女川原子力発電所第2号機 工事計画審査資料	
資料番号	02-他-F-04-0002_改1
提出年月日	2021年1月21日

女川原子力発電所第2号機
原子炉格納容器下部の溶融炉心を冷却するための設備に関する概要
について

表1 原子炉格納容器下部への注水設備

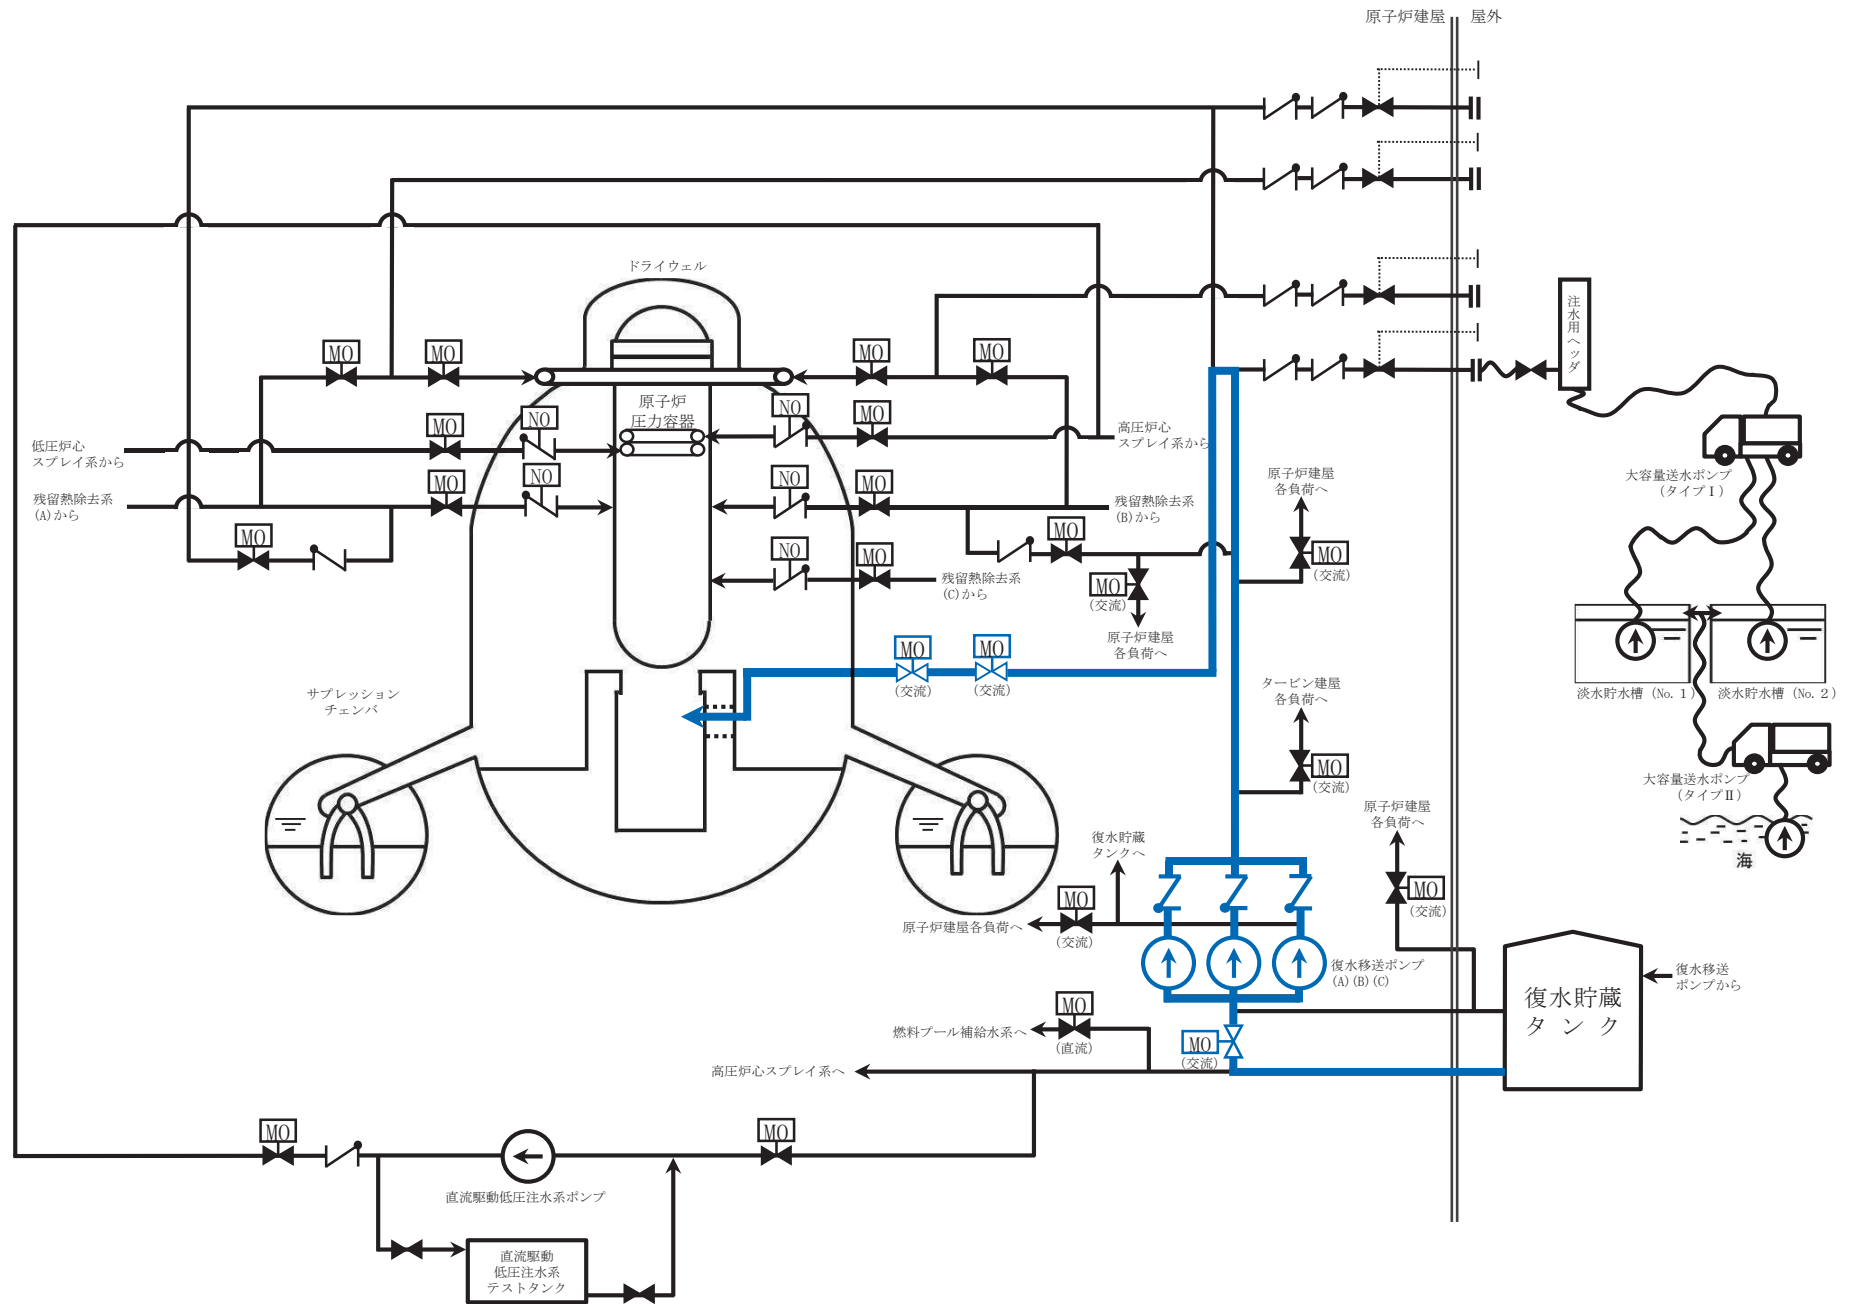
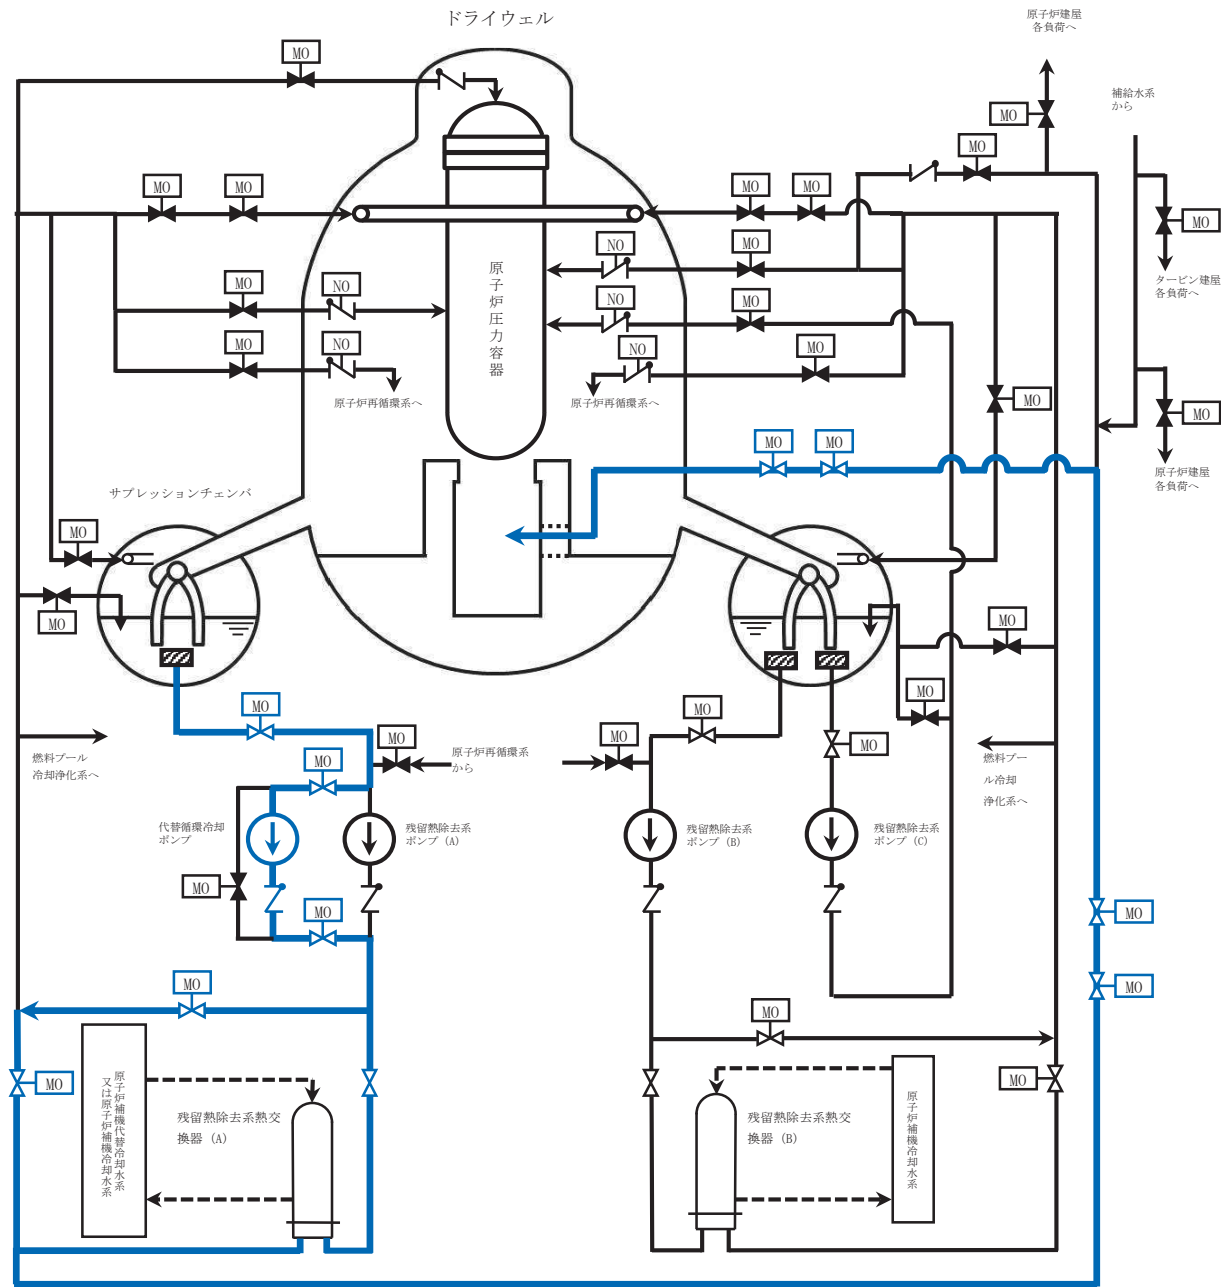
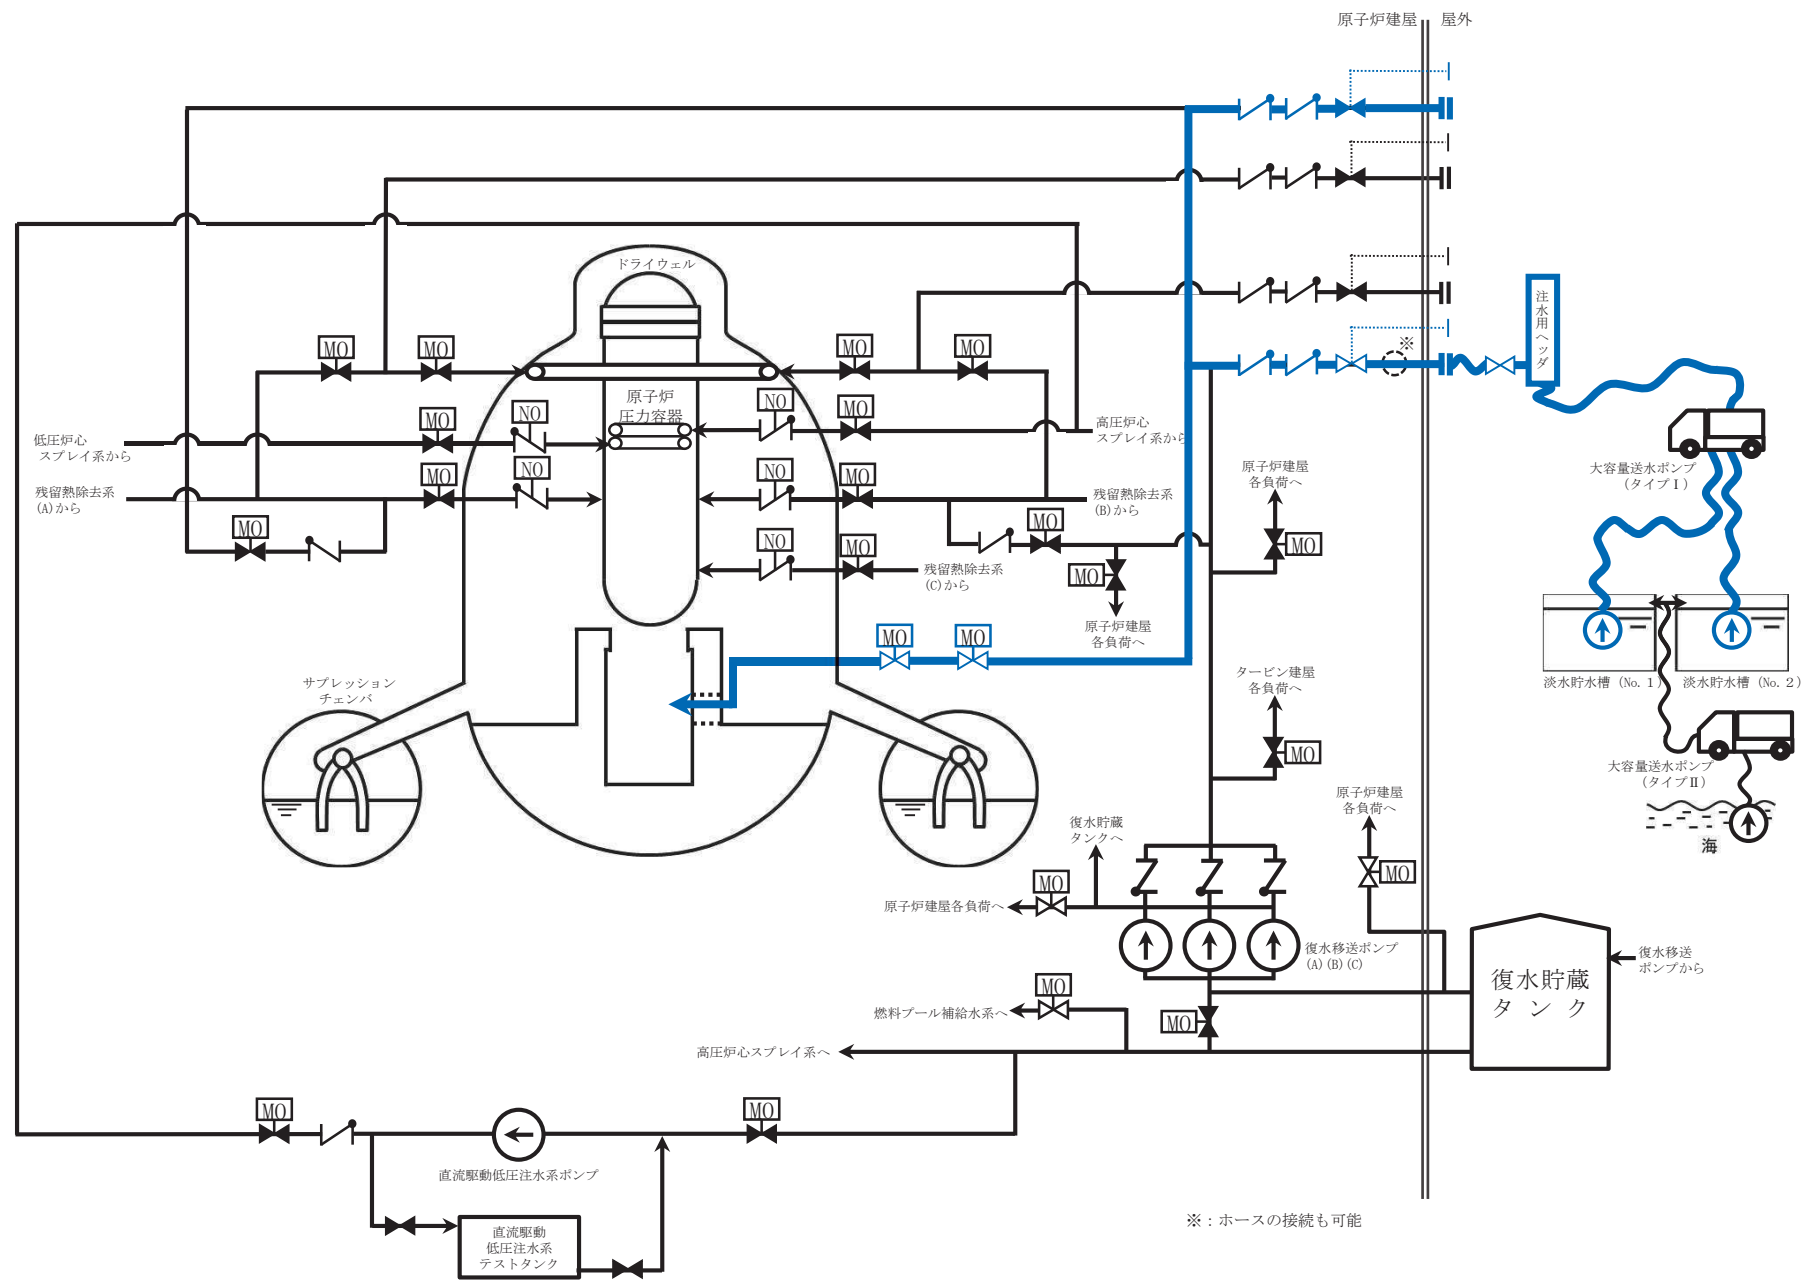
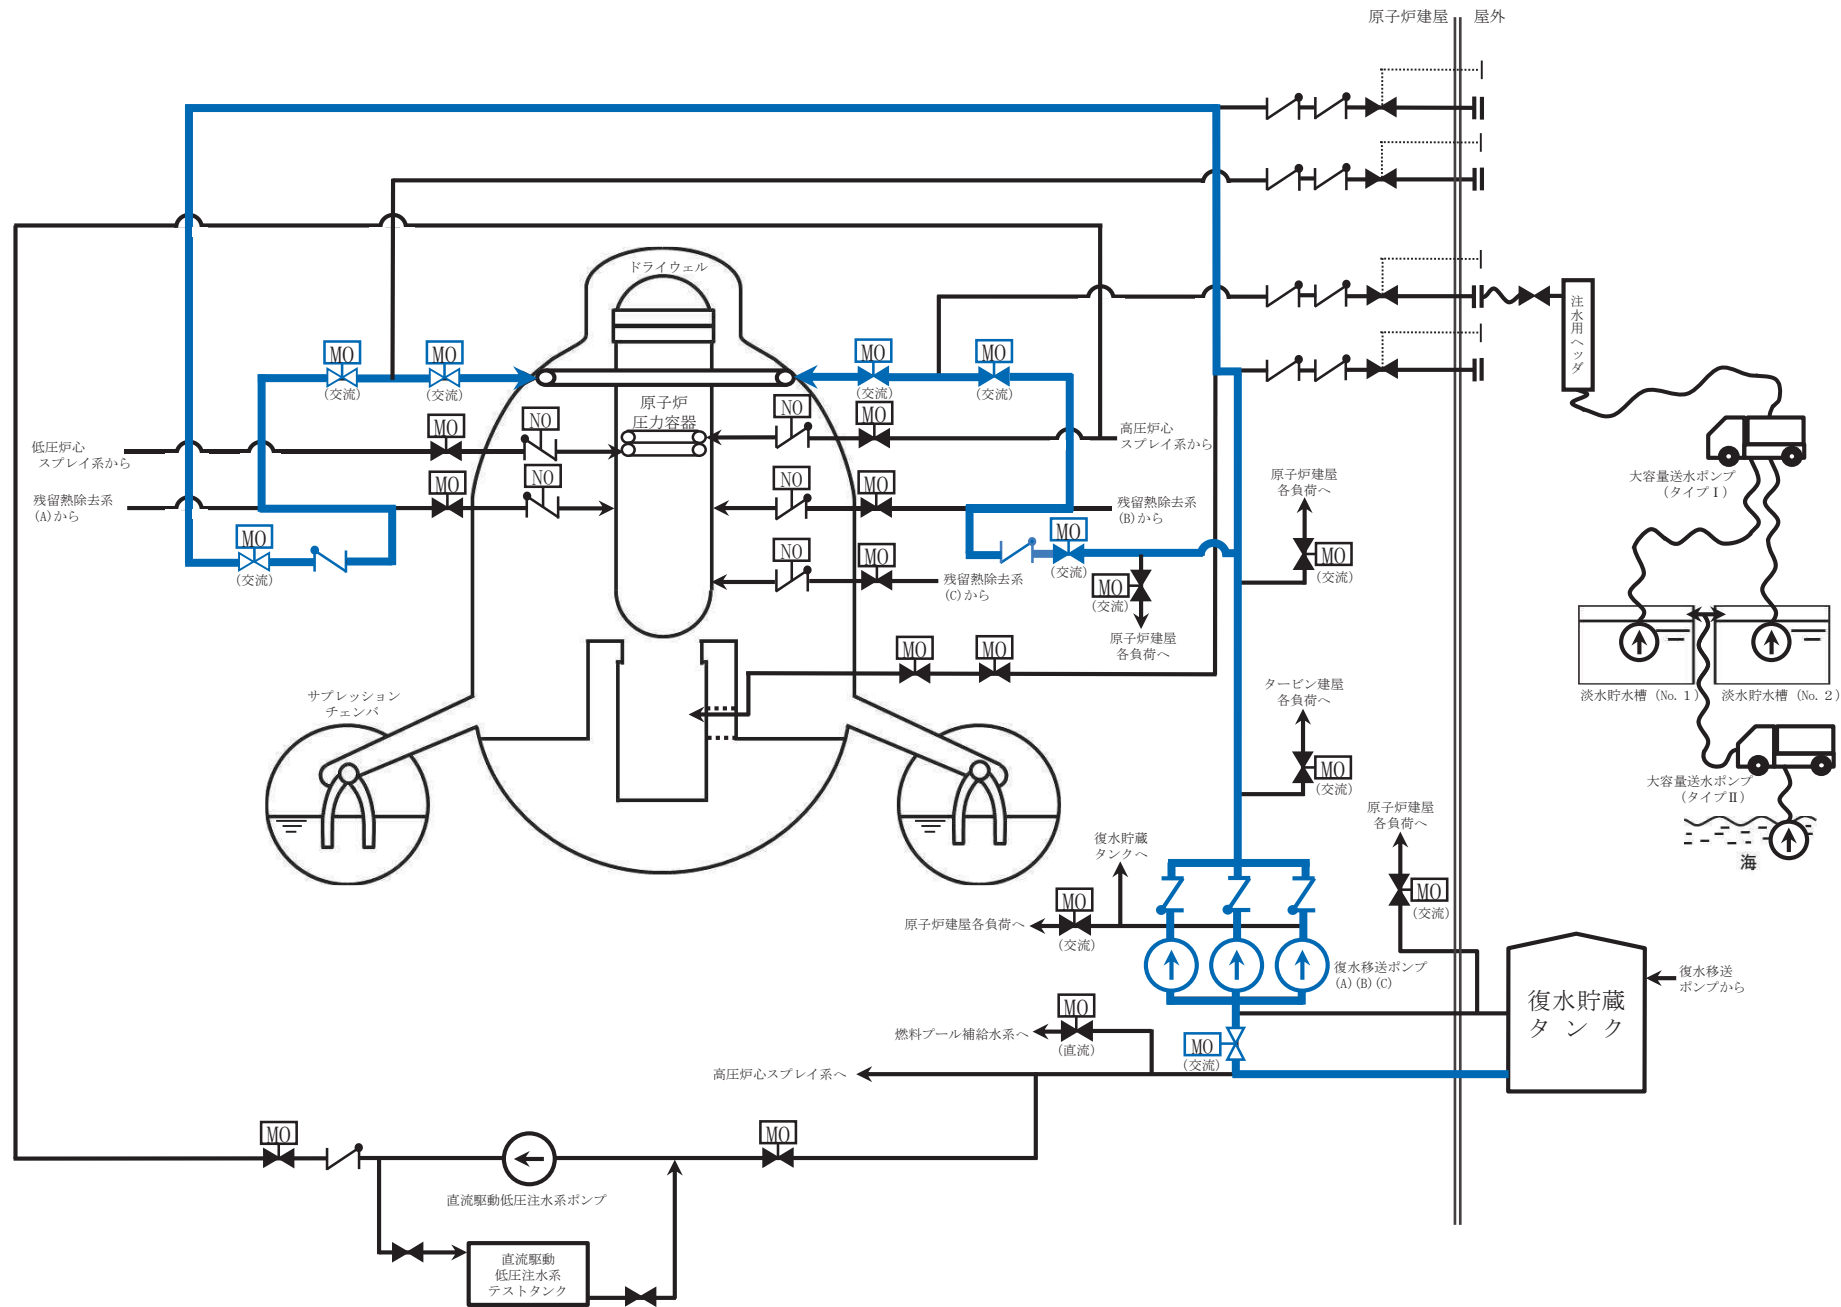
・女川の原子炉格納容器下部注水設備は、先行よりも複雑な系統構成となっているので、概要を説明すること。

・女川原子力発電所第2号機の原子炉格納容器下部の溶融炉心を冷却するための設備として、表1に示すとおり、全6設備を整備している。

No.	原子炉格納容器下部への注水設備	ポンプ	流路	使用タイミング	備考
①	原子炉格納容器下部注水系(常設) (復水移送ポンプ)	復水移送ポンプ	ペDESTAL注水配管 経由	・炉心損傷前 ・炉心損傷後	・図1参照 ・直流弁使用
②	原子炉格納容器下部注水系(常設) (代替循環冷却ポンプ)	代替循環冷却ポンプ	ペDESTAL注水配管 経由	・炉心損傷前 ・炉心損傷後	・図2参照 ・女川独自
③	原子炉格納容器下部注水系(可搬型)	大容量送水ポンプ (タイプI)	ペDESTAL注水配管 経由	・炉心損傷後	・図3参照
④	原子炉格納容器代替スプレイ冷却系 (常設)	復水移送ポンプ	スプレイ管経由	・炉心損傷前 ・炉心損傷後	・図4参照 ・直流弁使用 ・女川独自
⑤	原子炉格納容器代替スプレイ冷却系 (可搬型)	大容量送水ポンプ (タイプI)	スプレイ管経由	・炉心損傷後	・図5参照 ・女川独自
⑥	代替循環冷却系	代替循環冷却ポンプ	スプレイ管経由	・炉心損傷前 ・炉心損傷後	・図6参照 ・女川独自
